工程指示 / 要求簡箋(E.I.)

工程指示編號：EI/548/22

工程名稱：將軍澳日出康城 11

工程項目：單元件 生窗工藝 改善措施

文件主題 J-858,EI/5272 图纸设计事宜

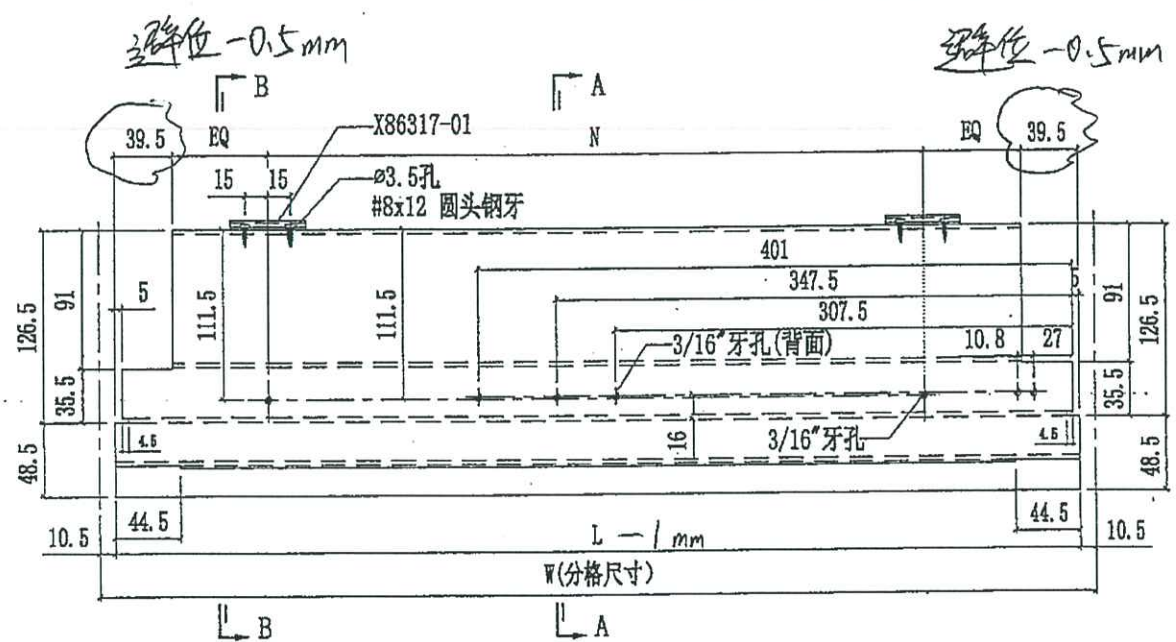
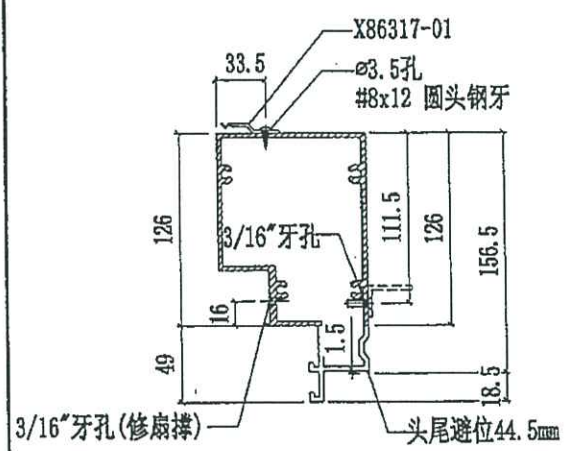
858 单元板按现时设计计算没有公差, 生窗企玻璃骨组装后同横料相碰导致企玻璃骨弯曲
建议生窗所有上中横 X86309、下中横 X86281、及底横 X86280, 总长度减去 1mm, 两端避位均减去 0.5mm, 保证见光位尺寸
详看附页修改图纸

美特铝质有限公司 MIDI Aluminium Fabricator Ltd.		工程號 J858 地盘 康城11期 图纸名称 铝料加工图	類別 制圖 W.E.X 復核 - 批准 -	物料號 - 2022-07-29 圖號 X86309-01R 數量 - 單件重量 - (KG)
修改	採用工廠	✓ 地盘	材料 X86309	
日期	材料颜色	香槟金 (E23X1009 SS-IP1)

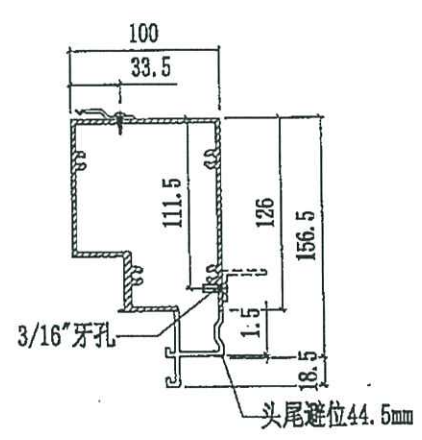
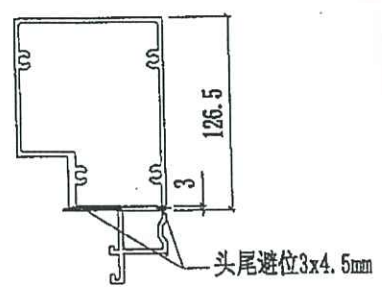
858 單元板按現時設計計算沒有公差，生窗企玻璃骨組裝後同橫料相碰導致企玻璃骨彎曲，建議生窗所有上中橫 X86309、下中橫 X86281 及底橫 X86280，總長度減去 1mm，兩端避位均減去 0.5mm，保證見光位尺寸，詳看附頁修改圖紙。請工廠在加工上自行調節，不改加工圖。
